第 5 回 旧北上川河口かわまちづくり検討会

(2) 「第 4 回 旧北上川河口かわまちづくり検討会」以降の検討概要

国土交通省 北上川下流河川事務所

石 巻 市

親水テラス②

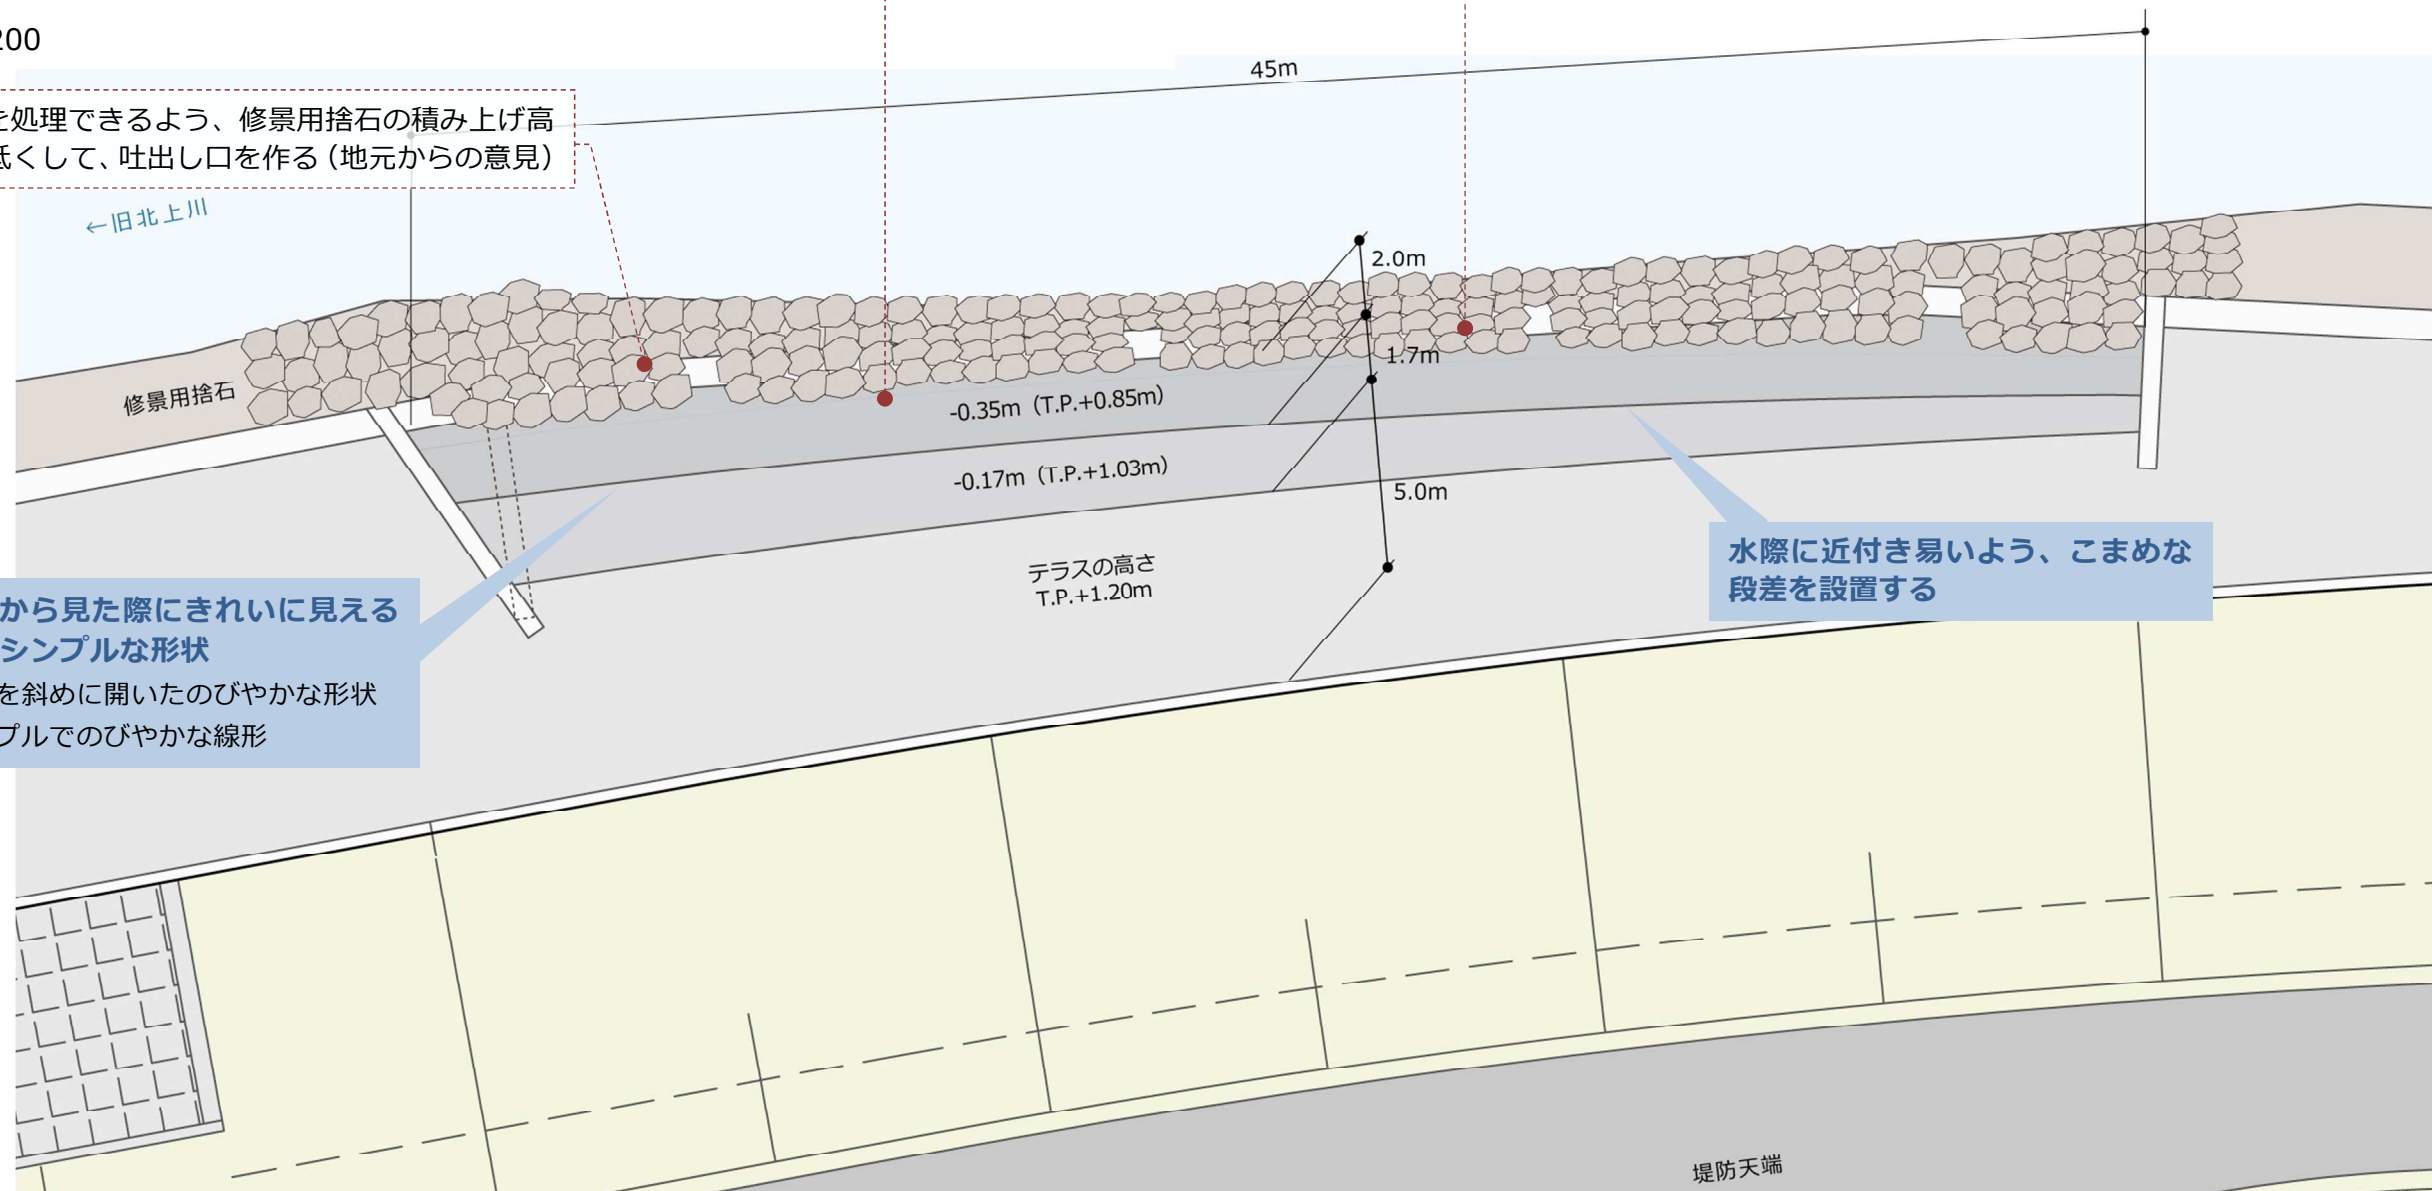
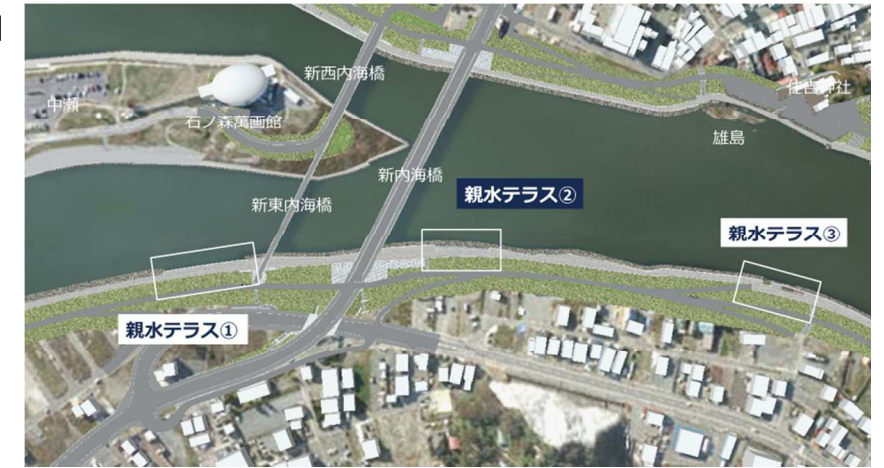
整備後の維持管理について	<ul style="list-style-type: none"> ・ゴミは町内会で処分するので、ごみ箱を設置して欲しい ・植栽も良いが、管理面も合わせて考える必要がある 	<ul style="list-style-type: none"> ・引き続き、協議・調整を行う
地元から の意見	テラス高さ	<ul style="list-style-type: none"> ・矢板を切り下げることでテラス空間の安全性が低下するのではないか ・内水地区であることから、矢板を切り下げたことで、居住地区に浸水等の危険性が上がるのではないか 	<ul style="list-style-type: none"> エ) 下段部が水に浸からないような高さに設定する
	親水テラスの形状	<ul style="list-style-type: none"> ・子供たちの安全性等に対する配慮が必要 ・浸水後に泥やゴミ等が堆積した際の対策を考慮した形状 	<ul style="list-style-type: none"> オ) 安全対策（転落対策）として、修景用捨石の頂部を高くする カ) 泥やゴミを処理できるよう、修景用捨石の積み上げ高さを一部を低くして、吐出し口を作る
	親水テラス③の堤防法面	<ul style="list-style-type: none"> ・川開き祭り（孫兵衛船競争・灯籠流し）等の観覧のために、法面を腰掛けられるような設えにして欲しい 	<ul style="list-style-type: none"> ・現在検討中 デザイン案を基に、関係機関との協議、市民部会等での意見聴取を実施予定

オ) 安全対策（転落対策）として、修景用捨石の頂部を高くする（30cm）（地元からの意見）

エ) 下段部が水に浸からないような高さ（T.P.+0.85m）に設定（地元からの意見）

カ) 泥やゴミを処理できるように、修景用捨石の積み上げ高さを一部を低くして、吐出し口を作る（地元からの意見）

親水テラス③

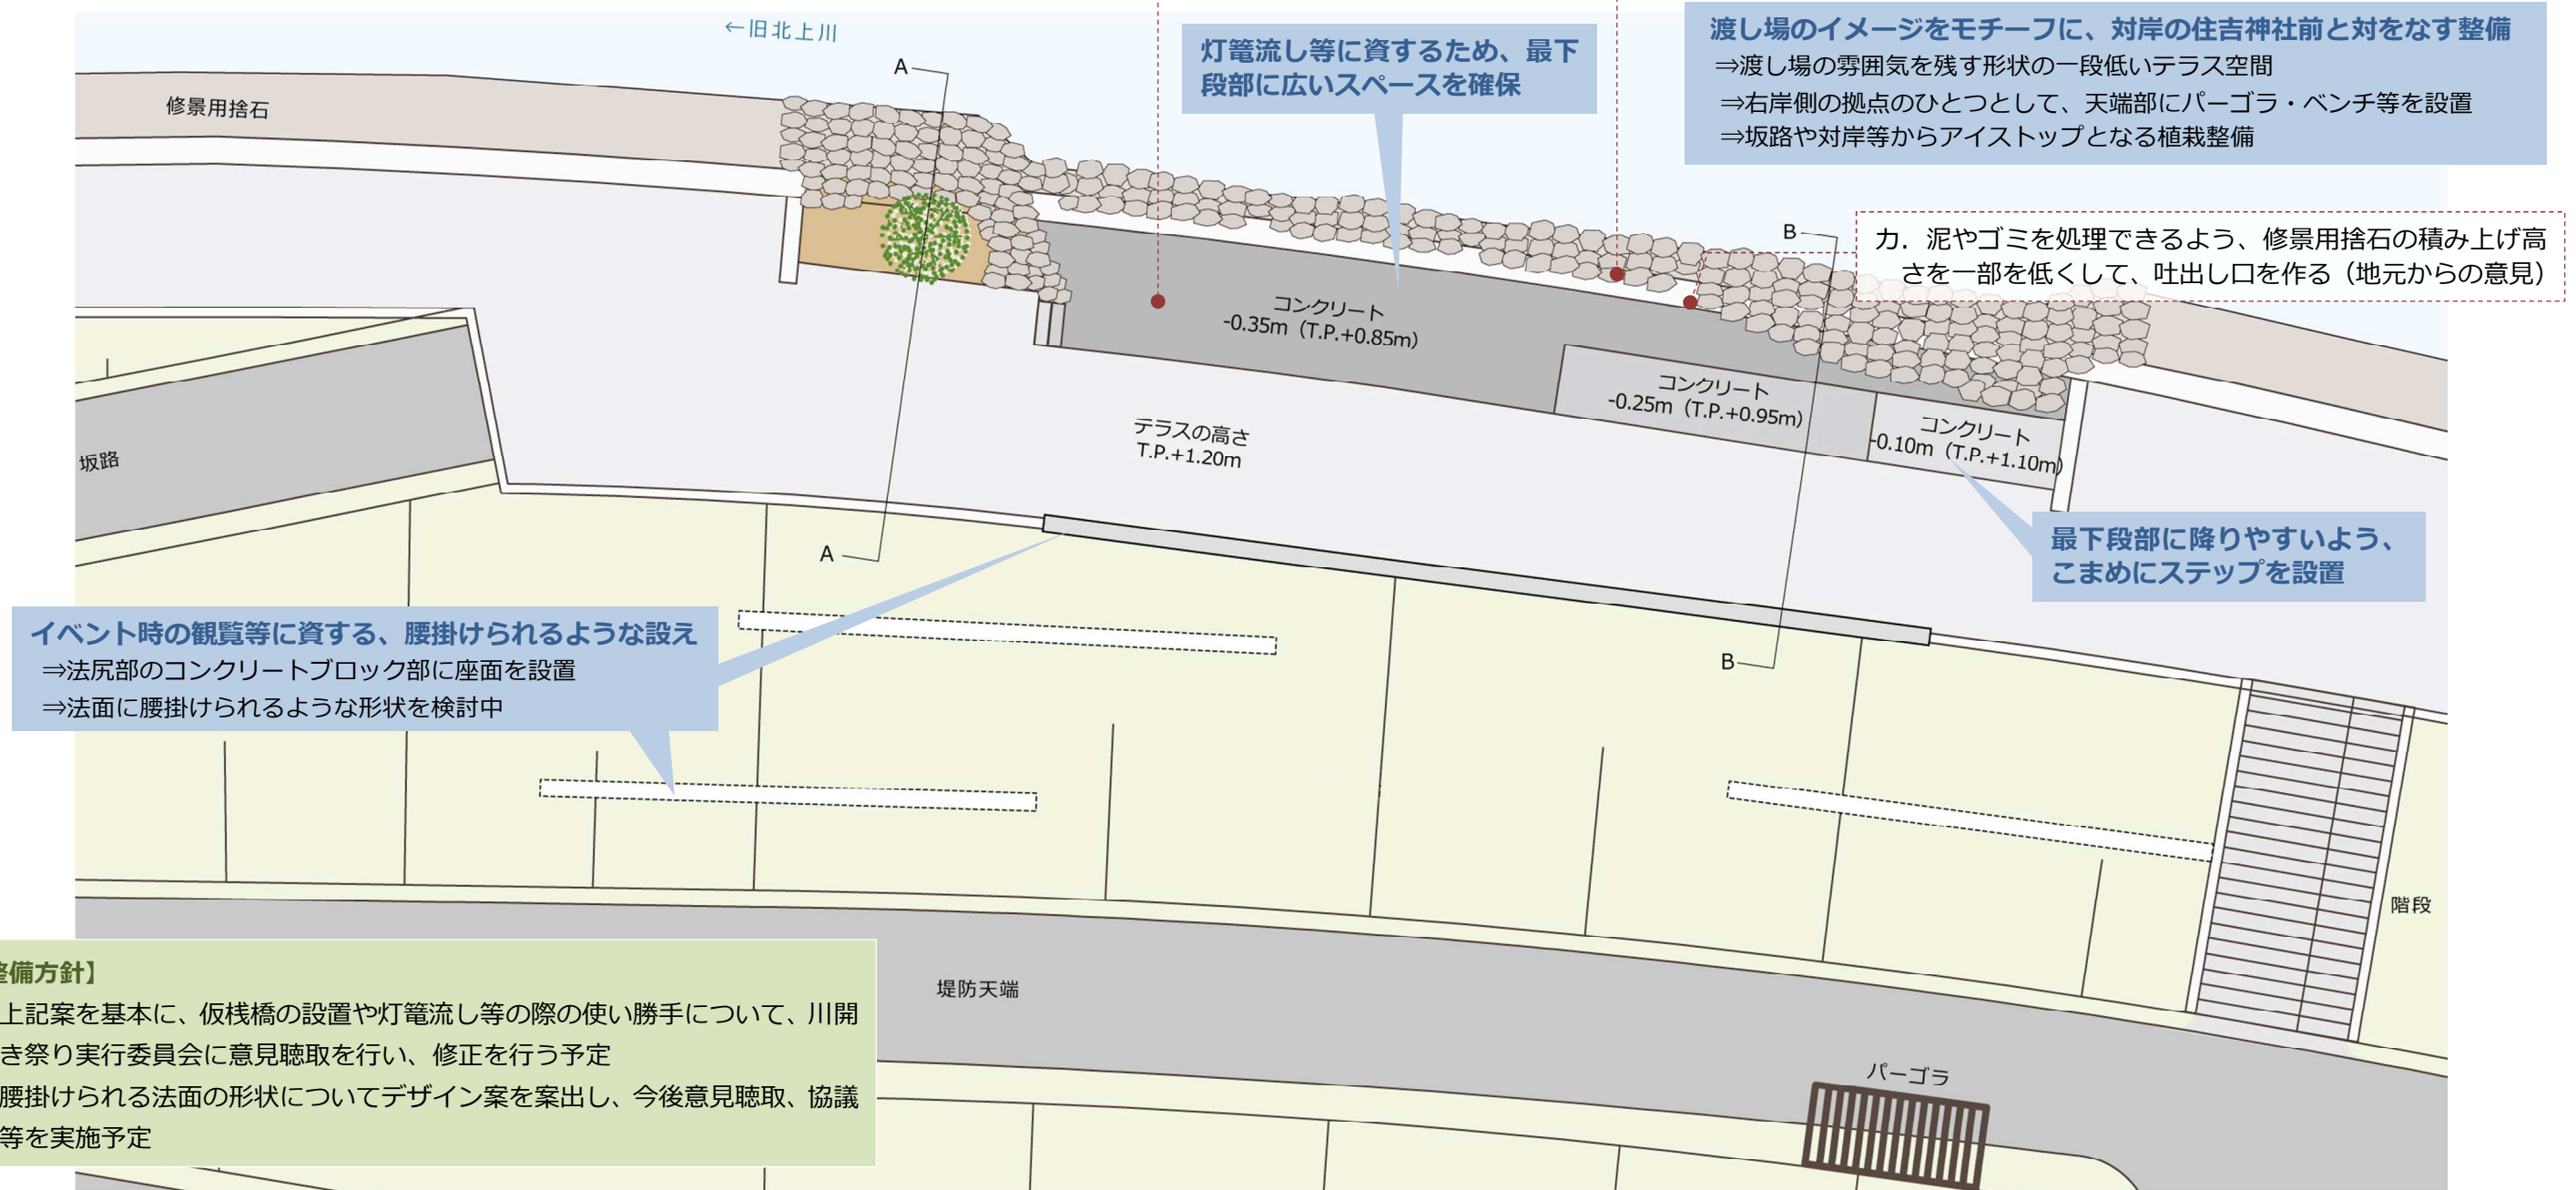
論点	意見内容	反映内容
第2回 調整会議	先行施工区間（親水テラス3箇所 の形成）のデザイン	<ul style="list-style-type: none"> ・テラス④は親水テラスとしての利用は考えず、全体の線形を尊重し、法面、法尻部のデザイン等による修景デザインを検討する ・テラス②（最上流部）・テラス③の形状については、概ね了承 	<ul style="list-style-type: none"> ・親水テラスが連続することとなるため、テラス④は設置しない
第3回 調整会議	不動沢地区の護岸線形	<ul style="list-style-type: none"> ・樹木や葦を植栽して、護岸の線の輪郭線をぼかし、線形の違和感が目立たなくなるようにする 	<ul style="list-style-type: none"> ア) 凹部を目立たなくするよう、植栽や修景用捨石を増入れする等の方法を案出し、CGで比較検討（現在検討中）
	親水テラス③の捨石形状	<ul style="list-style-type: none"> ・仮栈橋の設置時、灯籠流しの時に邪魔にならない護岸形状、捨石を階段状に並べて降りて水辺に行ける工夫等、使い勝手に配慮した護岸となるよう検討する 	<ul style="list-style-type: none"> イ) 川開き祭り実行員会に意見聴取予定 その結果を踏まえて、整備案の微修正を行う
	新内海橋の条件護岸の覆土	<ul style="list-style-type: none"> ・条件護岸（橋梁直下以外の箇所）の覆土の可否について、河川協議に関わる件であるので確認・検討を行う 	<ul style="list-style-type: none"> ・現在調整中
市民部会	空間の利活用	<ul style="list-style-type: none"> ・人が集まる、子供が遊ぶ場所としても重要 ・昔のかわど・風情を残したい ・ただし、安全性を重視して欲しい ・泥やゴミが溜まらない工夫が必要 	<ul style="list-style-type: none"> ウ) 安全対策やゴミ対策等の検討を加味して、親水テラス①～③について設置する

- ◎上記案を基本に、仮桟橋の設置や灯籠流し等の際の使い勝手について、川開き祭り実行委員会に意見聴取を行い、修正を行う予定
- ◎腰掛けられる法面の形状についてデザイン案を案出し、今後意見聴取、協議等を実施予定

① 湊西地区親水テラス

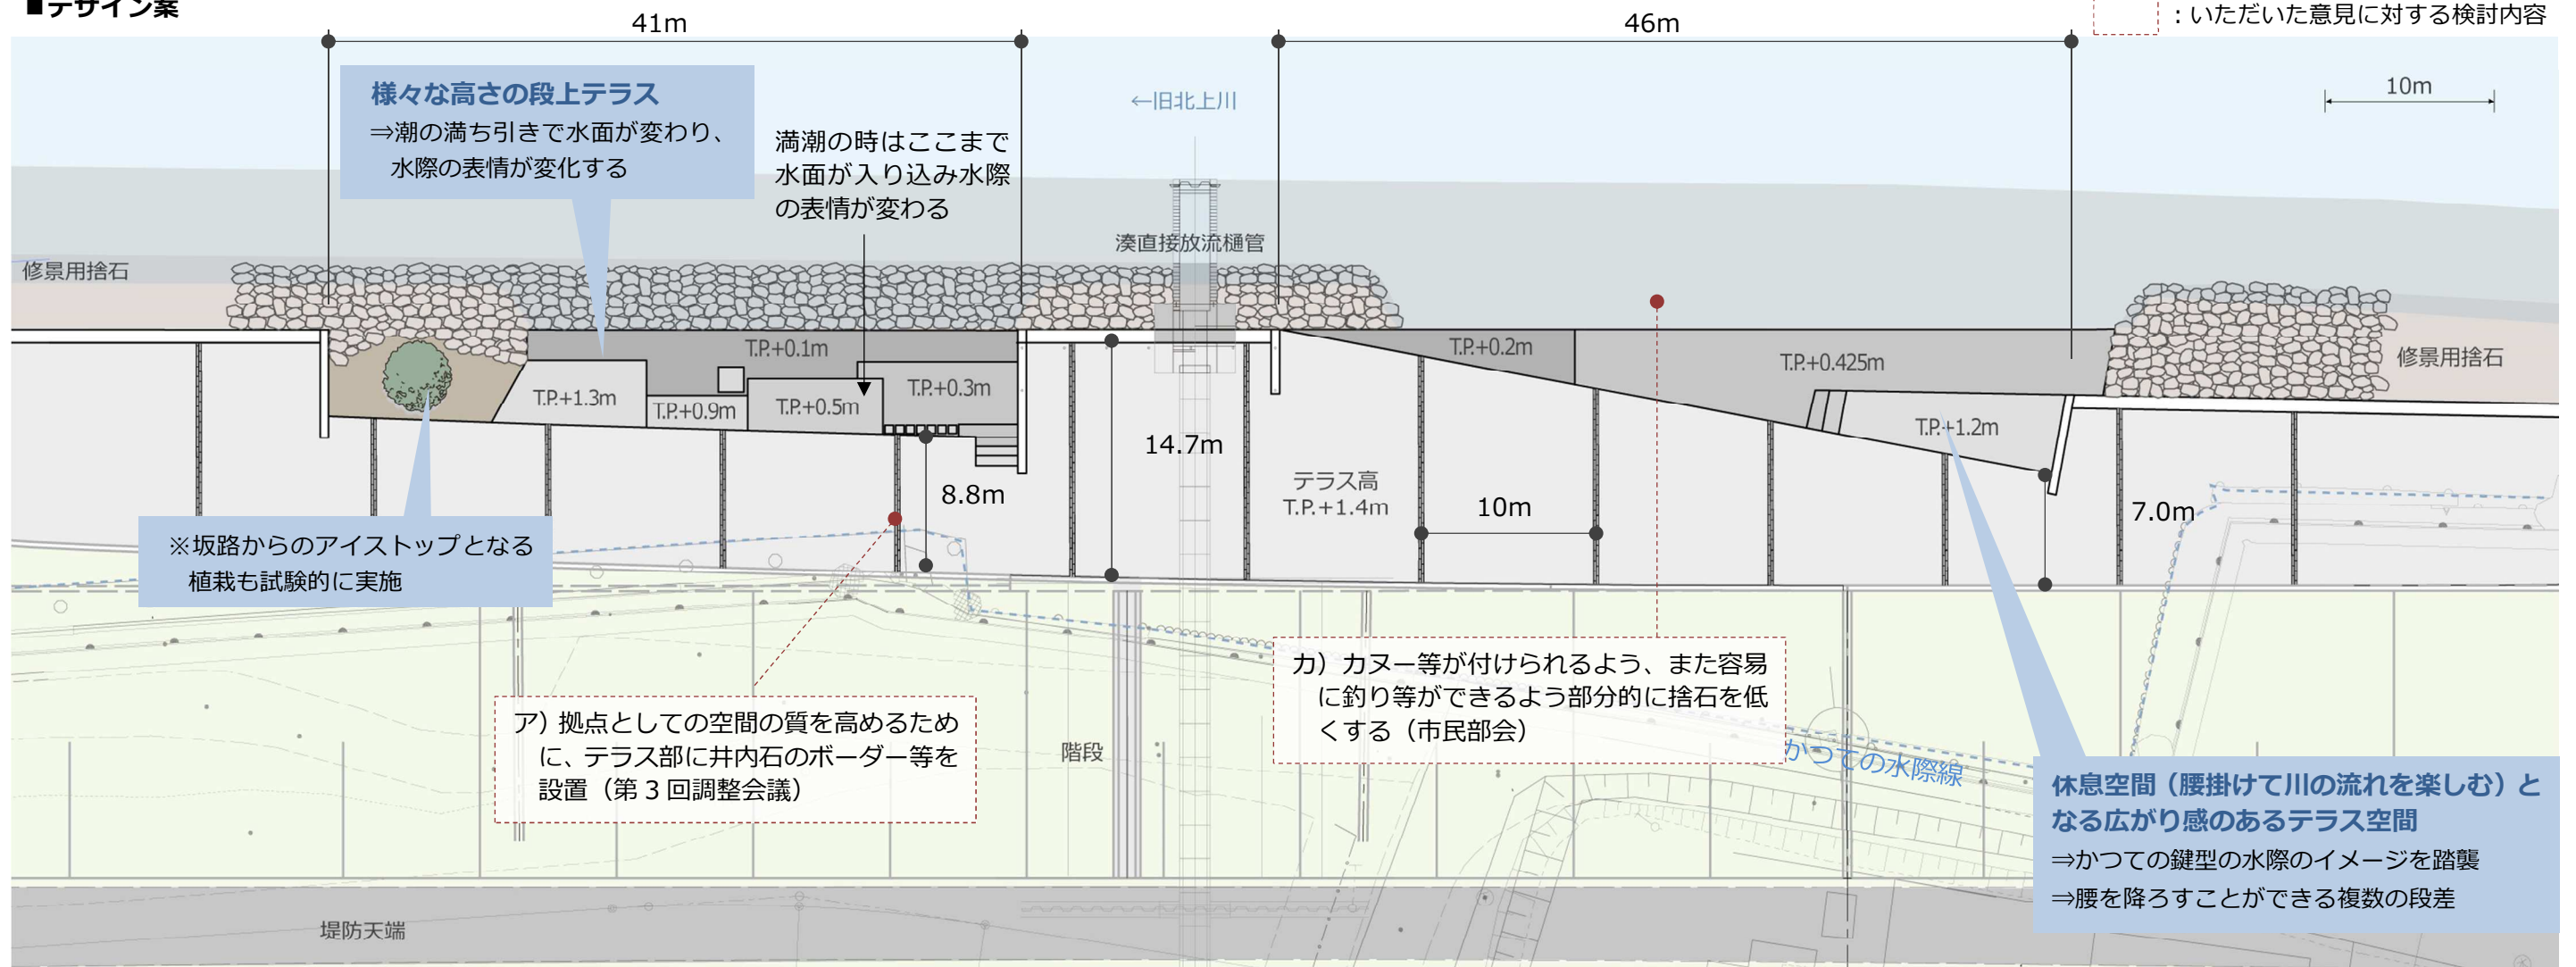
論点		意見内容	反映内容
第4回 検討会	植栽テラス（ヨシ原）の設置		・不自然な印象があるので、見直しが必要	・市民部会でも防犯面や美観面等で見直しして欲しい旨意見があったため、ヨシ原の設置は基本的に行わない
第2回 調整会議	湊西地区親水テラス		・検討案について概ね了承	-
	河川堤防と防災緑地1号（二線堤）が合流する空間		・検討案について概ね了承 ・検討案を基本ベースとして、今後の市民部会等で地元から意見聴取を行う	-
第3回 調整会議	湊西地区親水テラス		・立ち上がりの面等に井内石を設置したり、テラス部へ井内石のボーダーを入れる等、もう少しデザイン上の工夫を検討する	ア) 拠点としての空間の質を高めるために、テラス部に井内石のボーダー等を設置
	河川堤防と防災緑地1号（二線堤）が合流する空間	親水空間	・背後の河川のスケールに対して小さく感じられるため、もう少し大きなスケールにするよう検討する	イ) 河川や当該箇所の空間のスケール等を勘案して、デザイン案の再検討を実施
		防災緑地	・区画道路によって防災緑地の動線が分断されたイメージとなっているため、その先の法面に石を置き、動線が繋がっているイメージとする	ウ) 区画道路から直線的に広場や川側に向かう動線に、敷石等を設置する
市民部会	河川堤防と防災緑地1号（二線堤）が合流する空間	空間の利活用	・川開き祭りの花火スポットとして活用したい ・川を見ながら雑談ができるようなスポットに ・中瀬から人を呼び込めるようにしたい ・部活の練習、イベント等で多目的に利用できるスペースにしたい ・四季を感じられるような植栽が良い ・トイレ・水道・喫煙所・自転車置き場等の施設を設置 ・駐車場から直接天端に上がれるような動線を 等	エ) 緩やかな斜面部分等を、地域の方々が多目的に利用できる空間として整備する ・トイレ・水道等は近隣の公園（湊地区3号公園）を利用していただくこととし、当箇所には設置しない オ) 駐車場から直線的に広場や川側に向かう動線に、敷石等を設置する
		親水テラス	・舟やカヌーが近付けられるように捨石の一部を外してほしい ・釣りができるようにしてほしい	カ) 利活用案を踏まえ、親水テラスの護岸（捨石）部分のデザイン案について修正

【**整備方針**】
 ◎ 以下の案を基に、先行モデルとして施工を行い、今後の親水テラス整備にあたっての留意点等について確認を行う
